Dokumentnummer: 20/25279-34

Tilbakemelding på innsendt planforslag - Plan 2128 Slettabekken

Vi viser til mottatt planforslag datert 30.08.22, innsendt for 1.gangsbehandling i kommunen.

Prinsippene:

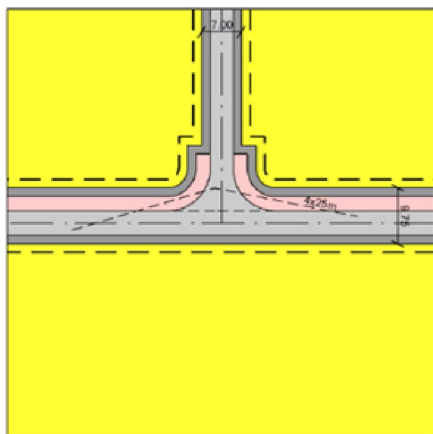
- 1.1, 1.2, 2.1, 2.2 og 2.3: Punktene er ikke fulgt godt nok opp. Løsningene må være mer konkrete, og sikres og bli gjort førende gjennom bestemmelsene. Dette må også gjenspeiles i illustrasjonene som ikke oppleves å være nøyaktige og realistiske nok. Ber om at illustrasjoner samles i et eget vedlegg (i tillegg til at de brukes i beskrivelsen). Kommentaar fra kommuneantikvaren:
Illustrasjonene viser ikke tydelig nok hvordan form og plassering skal underordne seg museet. Kommuneantikvaren mener det må konkretiseres i både illustrasjoner og bestemmelser hvordan farger og materialbruk skal bidra til at bygningsmassen tilpasses kulturlandskapet. Takvinkel og takform er ikke tydelig presentert. Innspill ift. materialbruk mm. som henter inspirasjon fra kulturlandskapet: ubehandlet tre, stein, grønne tak (gress eller sedummatter?), enkle bygningskropper.

- 1.4: Ber om at siktlinjene synliggjøres i et kart.
- 1.5: Krav til utforming må følges bedre opp gjennom bestemmelser/bindende utomhusplan i forhold til fargebruk o.l. Er størrelsen på areal sett i sammenheng med god adkomst også fra Skippervegen?

- 1.6: Kommuneantikvaren:
Finner ingen beskrivelse/skisse av hvordan overgang mur mot museet skal fremstå naturlig. H410 og vegadkomst til BB1 ligger foreslått langs eiendomsgrensen/steingarden, hvordan vil dette påvirke steingarden? Både visuelt og ift. stabilitet. Det er viktig at det tenkes gjennom hvordan forholdet mellom LEK2 og steingard i grensen skal fungere. Hvordan sikre at steingarden ikke utgjør noen risiko for lekende barn?

- 1.7: Administrasjonen står fast på dette punktet
